Hinweise und Änderungen zu Versuch 6 - *MSR-System Teil 1*

Änderungen in der Versuchsbeschreibung

zu 1.1

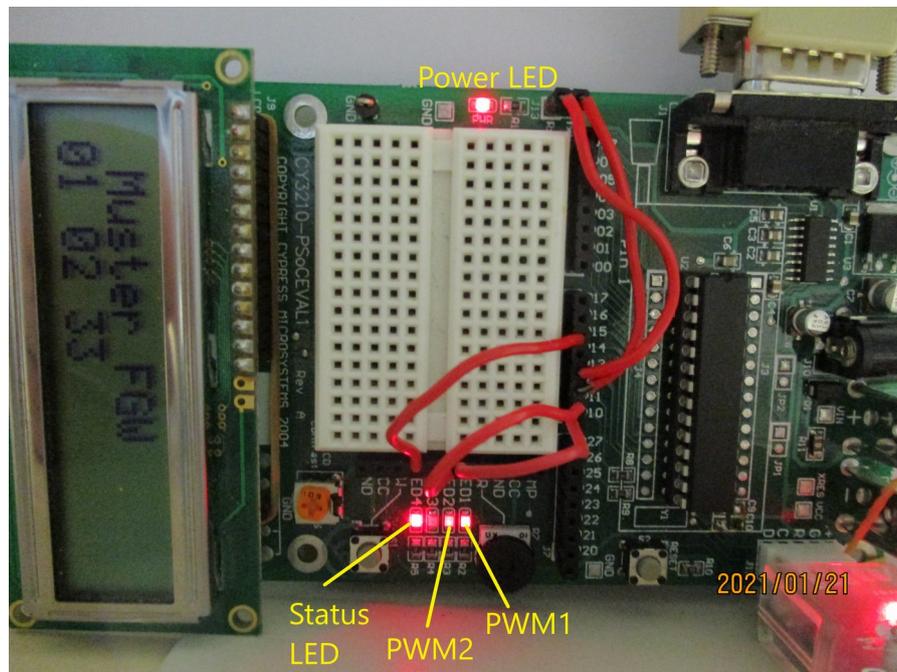
Als Ersatz für die Motoransteuerung dienen LEDs. D.h. über die Ausgänge der beiden Pulsweitenmodulatoren (PWM) werden jeweils eine LED angesteuert. Somit kann über die Pulsbreite die Helligkeit gesteuert werden. Die Status-LED zeigt den Betrieb der PWMs an.

Als Ersatz für das Drucksensorsignal wird über ein Potentiometer eine konstante Spannung verwendet.
